**MEDIDAS DE MITIGACIÓN DEL PROYECTO
EDIFICIO AKI KB MINIBODEGAS SPA
(ID SEIM 13190514)
COMUNA DE LAS CONDES**

I. CARACTERÍSTICAS DEL PROYECTO.

Figura 1: Accesos vehiculares y peatonales del Proyecto.

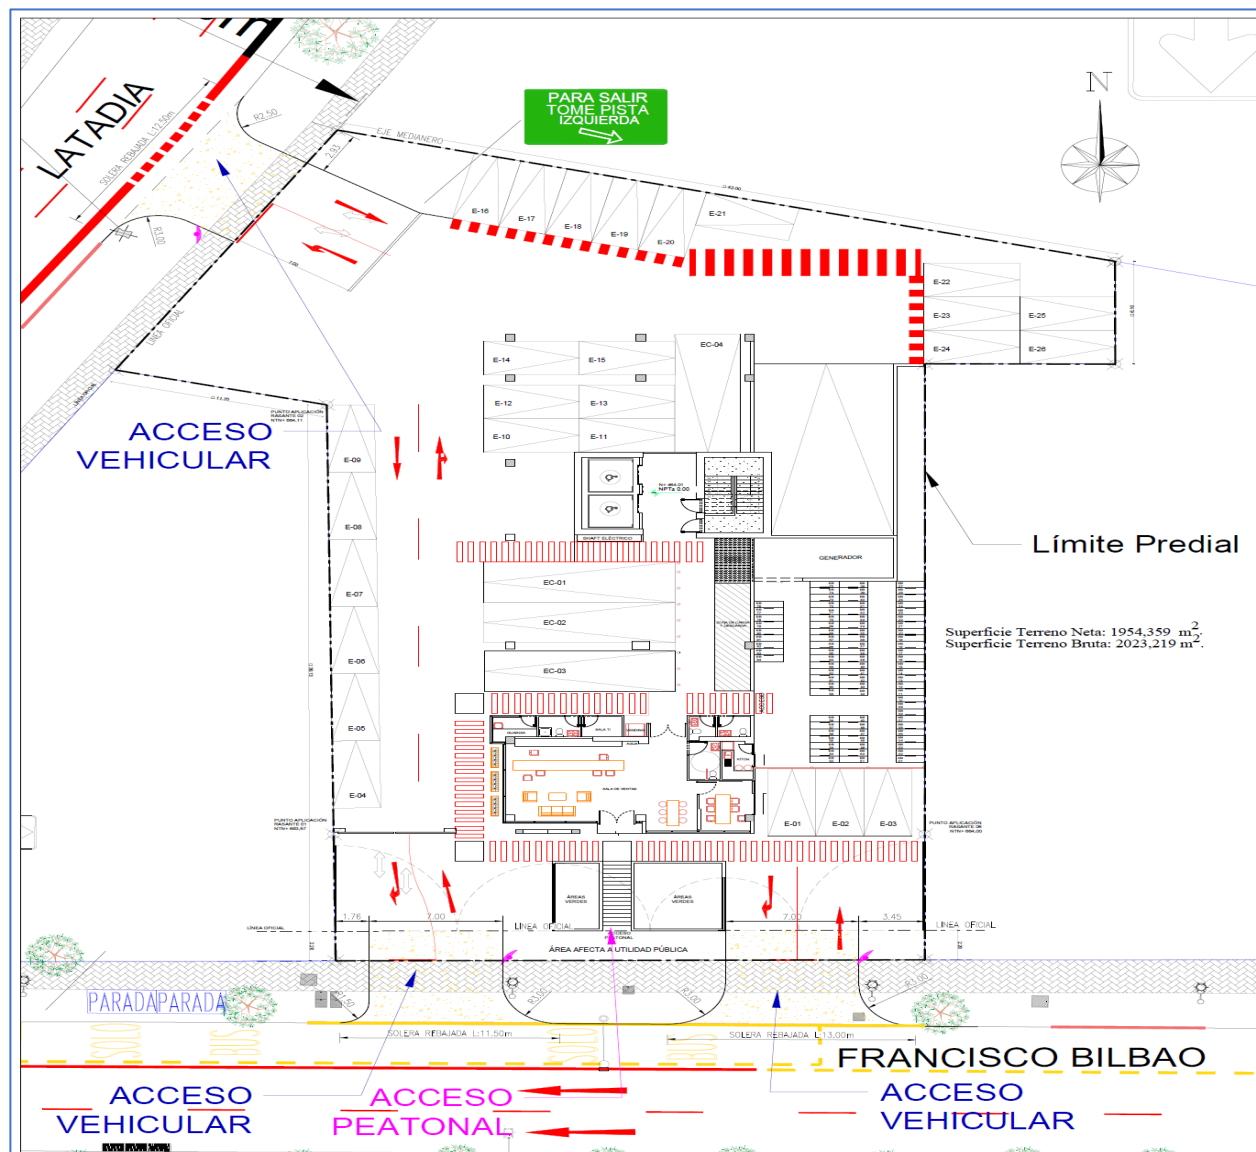
- 1 El espacio que existirá entre el portón de acceso y la línea oficial no podrá ser menor a 5,5 metros, considerando que el flujo preponderante que ingresará al proyecto serán vehículos livianos.

- 2 Los accesos vehiculares, deberán contar con una buena visibilidad, tanto para vehículos como para peatones, para ello, se deberán incorporar en cada uno de los accesos elementos que permitan mejorar la visibilidad como baliza luminosa y espejo panorámico.

- 4 Los estacionamientos de uso público correspondientes al proyecto deberán contar con franjas demarcadas para el tránsito de peatones.
- 5 Los radios de giro y el ángulo de incidencia del acceso se deben ajustar y cumplir con los parámetros de diseño y disposiciones legales de la OGUC. Además, de permitir que las maniobras de entrada y salida no interfieran la circulación de los otros vehículos que circulan por la vía, ni se genere entrecruzamiento de los vehículos que entran y salen.

- 6 La disposición de los sentidos de tránsito de los accesos vehiculares debe estar de acuerdo con el sentido de tránsito de la vía que enfrentan, ello para evitar el entrecruzamiento de los vehículos que entran y salen del proyecto.

- 1 Los radios de giro y el ángulo de incidencia del acceso se deben ajustar y cumplir con los parámetros de diseño y disposiciones legales de la OGUC. Además, de permitir que las maniobras de entrada y salida no interfieran la circulación de los otros vehículos que circulan por la vía, ni se genere entrecruzamiento de los vehículos que entran y salen.

- 2 La disposición de los sentidos de tránsito de los accesos vehiculares debe estar de acuerdo con el sentido de tránsito de la vía que enfrentan, esto para evitar el entrecruzamiento de los vehículos que entran y salen del proyecto. Lo anterior, será contenido en el TEP.

- 3 Los accesos al proyecto deben estar diseñados de tal forma que permitan una buena visibilidad de los vehículos que salen, libre de obstáculos, permitiendo una visibilidad mínima de 20 metros. Lo anterior, será evaluado en el TEP.

- 4 Distanciamientos mínimos de accesos a intersección. Los accesos vehiculares no podrán estar a menos de 6 m de una línea de detención de vehículos ni a menos de 10 m de una esquina; ello, medido desde el punto de rebaje del acceso más próximo a la esquina, entendiendo por esquina la intersección virtual de las soleras de las vías que se cruzan.

- 10 Los accesos deberán cumplir con lo señalado en el Art. 2.4.4 de la Ordenanza General de Urbanismo y Construcción (OGUC). Es decir, que estos no podrán interrumpir las soleras, sino que ellas deberán ser rebajadas.
